AUTORIDAD NACIONAL DE LICENCIAS AMBIENTALES

COMUNICACIÓN
ACTO ADMINISTRATIVO

Referencia: Expediente: LAM5678
Asunto: Comunicación Resolución No. 00391 del 20/03/2018

Figura 2.5 Áreas de Influencia Indirecta y Directa Físico-biótica del proyecto

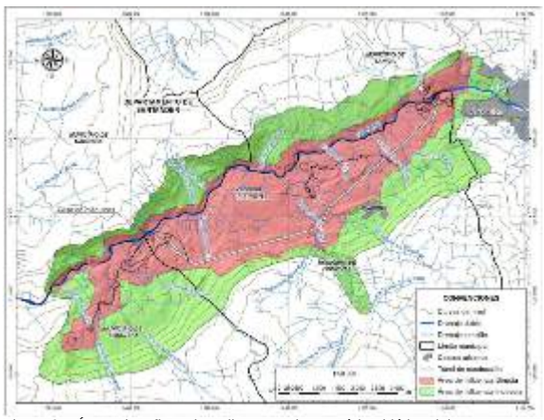
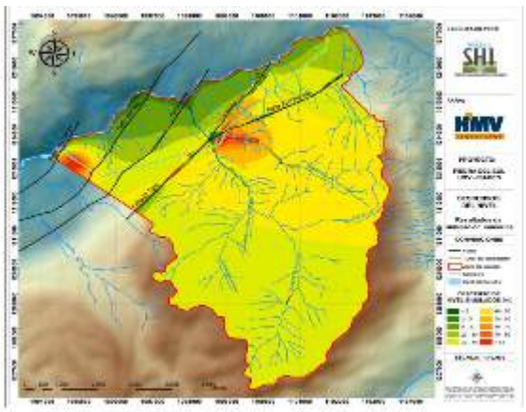
Además, una comparación entre la Figura 2.5 Áreas de Influencia Indirecta y Directa Físico-biótica del proyecto, presentado por la empresa en el capítulo 2, página 8 y la Figura 3.54 Zona de posible afectación del túnel de conducción. Escenario A (capitulo 3, página 139), muestra una incoherencia entre lo planteado como áreas de afectación en lo que respecta al recurso hídrico subterráneo. Se evidencia un análisis aislado y parcializado, excluyendo al casco urbano de Pinchote y la cuenca hidrológica de la quebrada La Pinchota del Área de Influencia Directa - AID, siendo estas, las áreas de mayor afectación por abatimiento de los niveles simulados.

Por lo anterior esta Autoridad considera que la metodología utilizada para llevar a cabo los modelos hidrogeológicos es adecuada. Sin embargo, existieron inconsistencias en la delimitación y justificación del área de influencia física del proyecto. En consecuencia, esta autoridad ratifica lo expuesto en la Resolución objeto de alzada.

Figura 1 Localización de Áreas de importancia para la Conservación de aves en al área de influencia del Proyecto Hidroeléctrico
Fuente: SIG ANLA.01/02/2018,

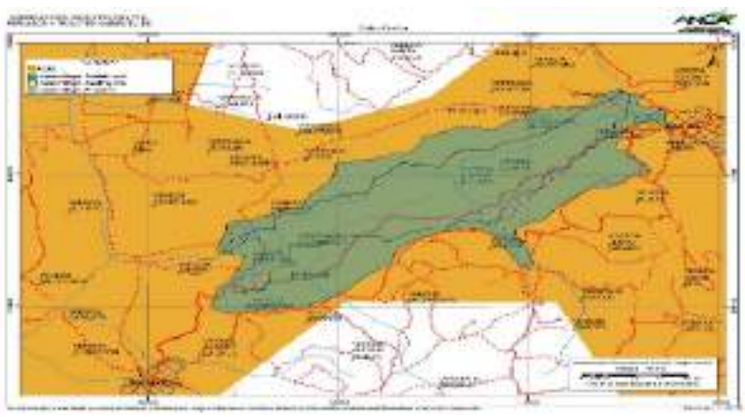
Por lo anterior, es dable señalar que la sociedad ISAGEN S.A. E.S.P no realizó un análisis que permita esclarecer cuales fueron los elementos técnicos que dan soporte a la definición del área de influencia, por lo que se considera que no da cumplimiento a lo establecido en el numeral 2.3 del artículo primero del Auto 2766 del 03 de septiembre del 2012, en relación a justificar técnicamente la determinación de la definición del Área Influencia Indirecta -AII del proyecto desde los componentes (…) y biótico (…), por tanto, esta Autoridad se reitera que el Área de Influencia del Proyecto no fue delimitada conforme a los Términos de Referencia HE-TER-1-01 ni de acuerdo a lo solicitado en el Auto 2766 del 2012.

Aunado a lo anterior, la ausencia de información en la caracterización biótica relacionada en las Áreas de Importancia para la Conservación de Aves – AICA, teniendo en cuenta que toda el área de influencia del proyecto se encuentra sobrepuesta al AICA CO074 (Bosques Secos del Valle del Río Chicamocha), establecida desde el 2008 y cuyo principal objetivo es determinar el estatus, la distribución y los requerimientos ecológicos de dos especies de aves endémicas del cañón del Chicamocha y críticamente amenazadas: el Cucarachero de Nicéforo (Thryothorus nicefori) y el Colibrí Ventricastaño (Amazilia castaneiventris)4, información de carácter relevante para el análisis de la caracterización y contenido del Estudio de Impacto Ambiental-EIA. También para dicha área se establecen endemismos a nivel de especie y subespecie, como el de Ortalis columbiana, Myiarchus apicalis, Momotus

Mapa 36: ZONIFICACION AMBIENTAL | Mapa 45: ZONIFICACIÓN AMBIENTAL

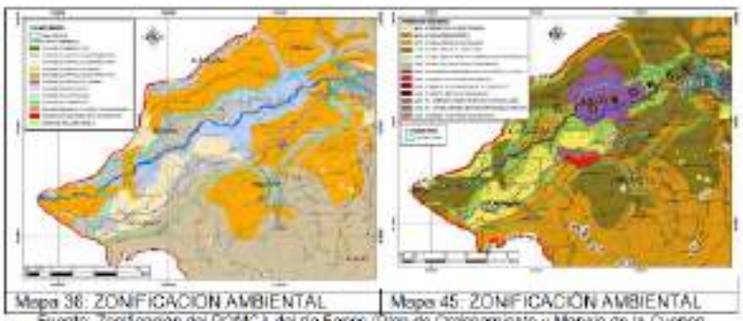
Por otra parte, la ANLA debe diferenciar la escala de captura de información utilizado por la CAS para la elaboración del POMCA que es de 1:100.000, mientras que la utilizada por HMV INGENIEROS LTDA E ISAGEN S.A. E.S.P es de 1:15.000 (incluso mayor a la solicitada en los Términos de Referencia - TR)."

De lo señalado se evidencia (i) Que la ANLA omitió o no tuvo en cuenta los anexos del EIA para determinar la diligencia con la que se desarrolló el estudio por parte de los promotores del proyecto al solicitar información sobre el POMCA, el cual no estaba adoptado por la CAS para la fecha de presentación de la información; y más aún que a la fecha no existe un Acuerdo que lo adopte; y (ii) se presenta un error de interpretación jurídica pues para que el Plan de Ordenación y Manejo de la Cuenca Hidrográfica se constituya en norma de superior jerarquía y determinante ambiental, debe ser una norma vinculante, es decir, debe ser adoptado por la Corporación Autónoma Regional (Decreto 1640 de 2012, compilado en el Decreto 1076 de 2015) mediante acto administrativo debidamente publicado."

Figura 2.5 Áreas de Influencia Indirecta y Directa Físico-biótica del proyecto.

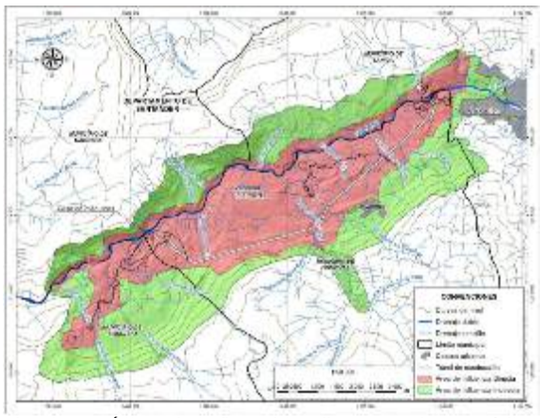
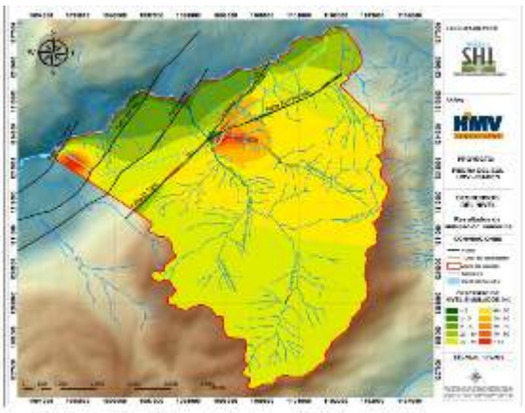
Una comparación entre la Figura 2.5 Áreas de Influencia Indirecta y Directa Físico-biótica del proyecto, presentado por la empresa en el capítulo 2, página 8 y la Figura 3.54 *Zona de posible afectación del túnel de conducción. Escenario A* (capitulo 3, página 139), muestra una incoherencia entre lo planteado como áreas de afectación en lo que respecta al recurso hídrico subterráneo. Se evidencia un análisis aislado y parcializado, excluyendo al casco urbano de Pinchote y la cuenca hidrológica de la quebrada La Pinchota del área de influencia directa, siendo estas, las áreas de mayor afectación por abatimiento de los niveles simulados.

Figura 3. Comparativo de diseños de infraestructura

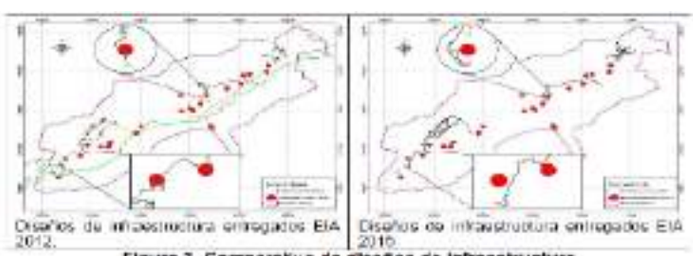
Lo anterior, demuestra como las Empresas Promotoras del Proyecto desde los diseños evitan impactos, como es en este caso la afectación de puntos de agua, precisamente por el reconocimiento de la situación delicada respecto al recurso y con el fin de evitar una afectación innecesaria (ver plano 2148-08-Cv-DW-067 del EIA con 4120-E1-102020 del 12 de agosto de 2011 y ver plano 16 "VIA A CASA DE MAQUINAS" del EIA con información adicional con radicado 2015006374-1-00 DEL 10 de febrero de 2015).

Figura 3.64 DHI para manantiales y quebradas y descensos simulados con el modelo numérico

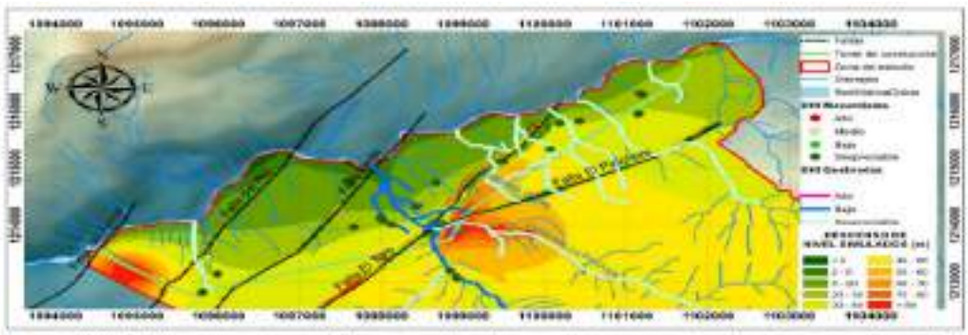
La comparación realizada en el documento (Figura 3.64; capitulo 3; página 156) y en el cual resalta la coherencia relativa entre el modelamiento numérico y el DHI, generando una alerta de monitoreo en la quebrada La Laja. Sin embargo, se evidencia ciertas incongruencias en el análisis comparativo. Por ejemplo: para la modelación matemática la mayor afectación por el abatimiento de niveles en la zona, se encuentra localizada en la confluencia de los sistemas de fallas de El Toro y El Pinchote, siendo la Quebrada La Pinchota, el drenaje con mayor afectación, mientras que el método DHI considera despreciable la afectación para este cuerpo de agua. Por otro lado, los manantiales se consideran de muy baja afectación (despreciable por utilizar el término propuesto) con la metodología DHI y en una zona con descensos entre 20 y 40 metros de abatimiento.

Figura 3.64 DHI para manantiales y quebradas y descensos simulados con el modelo numérico

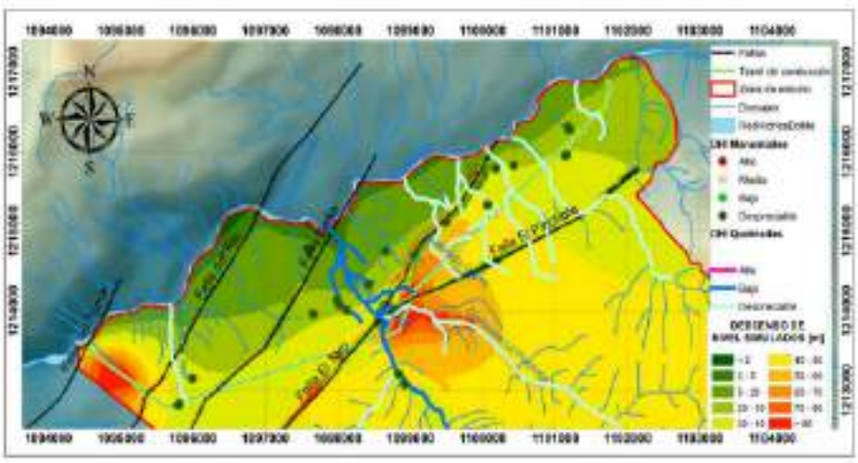
Por otro lado, los manantiales se consideran de muy baja afectación (despreciable por utilizar el término propuesto) con la metodología DHI en una zona con descensos entre 20 y 40 metros de abatimiento.

Figura 3.64 DHI para manantiales y quebradas y descensos simulados con el modelo numérico

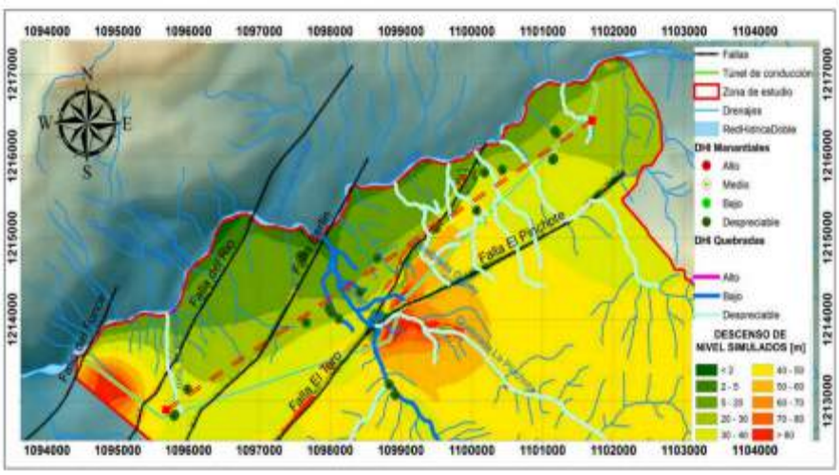
En relación con las variaciones del nivel freático la modelación numérica muestra un descenso en los niveles de 5 hasta 40 metros, sobre el corredor de descarga que conforman los manantiales inventariados y que son altamente sensibles a cualquier fluctuación por mínima que esta sea. Este impacto tendría un carácter irreversible si se tiene en cuenta la descripción presentada en el Estudio de Impacto Ambiental- EIA, por lo que su importancia estaría en crítico. Ahora bien, el análisis con el método DHI considera despreciable la afectación para los cuerpos de agua y los manantiales, por lo que la importancia de este impacto estaría como bajo a muy bajo. Razón por la cual, esta Autoridad no encuentra coherencia en los resultados presentados.

Figura 2.5 Áreas de Influencia Indirecta y Directa Físico-biótica del proyecto.

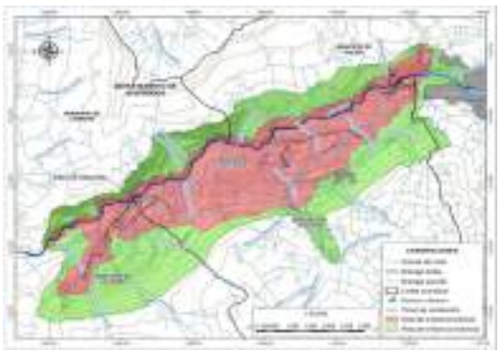
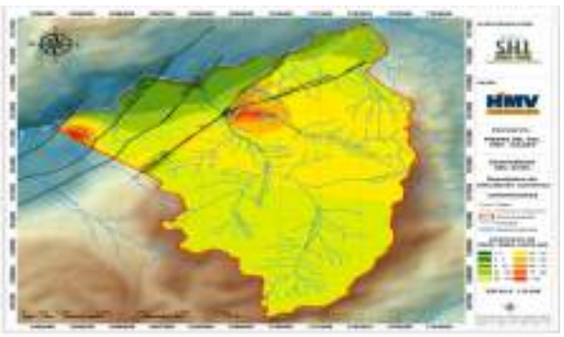
Además, una comparación entre la Figura 2.5 *Áreas de Influencia Indirecta y Directa Físico-biótica del proyecto*, presentado por la empresa en el capítulo 2, página 8 y la Figura 3.54 *Zona de posible afectación del túnel de conducción. Escenario A* (capitulo 3, página 139), muestra una incoherencia entre lo planteado como áreas de afectación en lo que respecta al recurso hídrico subterráneo. Se evidencia un análisis aislado y parcializado, excluyendo al casco urbano de Pinchote y la cuenca hidrológica de la quebrada La Pinchota del área de influencia directa, siendo estas, las áreas de mayor afectación por abatimiento de los niveles simulados.
